V Říčanech dne 12. 09. 2023
Reg. č.: VZ-383/23
Č.j.: 2312/23/KSUS/R/BAL
Vyřizuje: Bc. Lukáš Balog

Vysvětlení zadávací dokumentace č. 1-17 k veřejné zakázce „Výstavba parkoviště P+R Olbramovice“

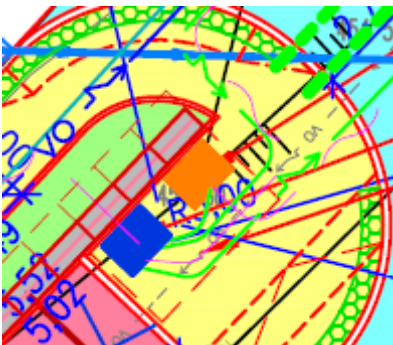
1.	Znění žádosti o vysvětlení zadávací dokumentace SO 405 Dle přílohy D.1.7.2. – situačního výkresu má být v SO 405 zdemontován metalický kabel ČD. Jeho demontáž bude nutná, vzhledem k požadované tloušťce nového souvrství parkoviště. Těmto pracem však neodpovídá VV, který předpokládá ponechání kabelu v původní trase. Dále tento VV neobsahuje žádné práce na manipulaci se samotným kabele a jeho přerušením, pouze výkop přístupových jam, jejich následný zasyp a montáž zaslepení.

5.	Znění žádosti o vysvětlení zadávací dokumentace
	VV SO 101, položka č. 70

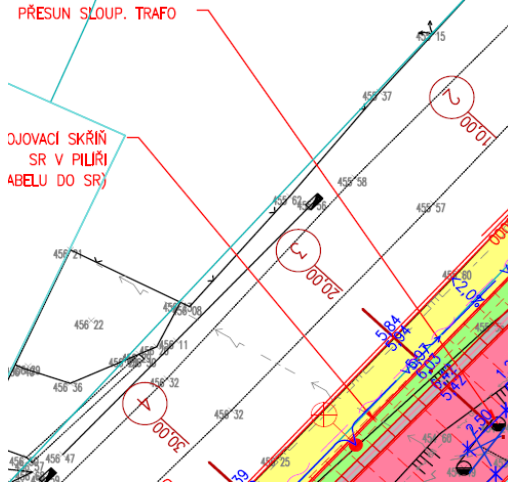
70	75L441	KAMERA SPECIÁLNÍ - DODÁVKA Bezpečnostní kamera - rozlišení minimálně 4k, dosah minimálně 50m, přívít, day nad night režim, IP 66, IP 67, NEMA4X, IK 10, poskytnutí api - komplexní dodávka včetně pořízení montáže a zprovoznění včetně dodání potřebného dalšího hardwaru včetně záznamové jednotky - podrobnosti budou specifikovány IDSK.	KUS	6,000
<p>V rámci plnění má být dodán kamerový systém tvoření 6ks kamer. Jeho další součástí je i „dodání dalšího hardwaru včetně záznamové jednotky.“</p> <p>Specifikuje zadavatel místo montáže této jednotky a její požadované parametry „dalšího hardwaru“?</p>					
<p>Vysvětlení zadávací dokumentace</p> <p>Potřebný hardware bude umístěn v kiosku (hnědý obdélníček, viz obrázek níže) vedle platebního automatu, kde bude umístěn veškerý potřebný hardware pro parkoviště.</p>
